**Всемирный форум для согласования  
правил в области транспортных средств****Рабочая группа по общим предписаниям,  
касающимся безопасности****108-я сессия**

**Правила № 58 (задняя противоподкатная защита)****Предложение по поправкам серии 03  
к Правилам № 58 (задняя противоподкатная защита)****Представлено экспертом от Германии\***

Рис. 1

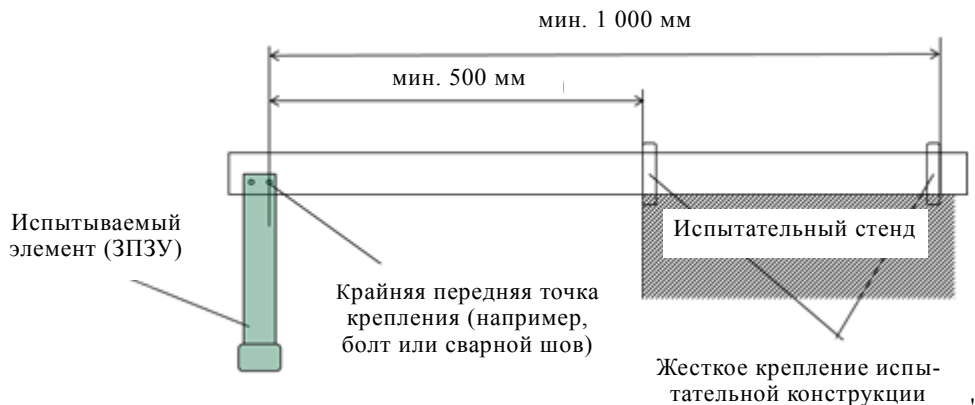
Пункт 1.2 изменить следующим образом (включив новый рис. 1):

"1.2 В случаях, предусмотренных ~~в пунктах~~ пункте 1.1.2 и 1.1.3, элементы ... к шасси транспортного средства ~~или испытательному стенду~~, должны соответствовать ... на транспортном средстве. **Часть шасси может быть закреплена на испытательном стенде, как показано на рис. 1, на котором представлены минимальные обязательные требования. Конструкции, используемые в качестве боковых балок, должны соответствовать шасси транспортных средств, для которых предназначена данная система противоподкатной защиты.**

Расстояние от крайней передней точки крепления ЗПЗУ до жесткого испытательного стенда должно составлять не менее 500 мм. Если для поддержки ЗПЗУ используется диагональное ребро жесткости, то это расстояние измеряют от крайней передней точки крепления ребра к конструкции боковых балок до жесткого испытательного стенда.
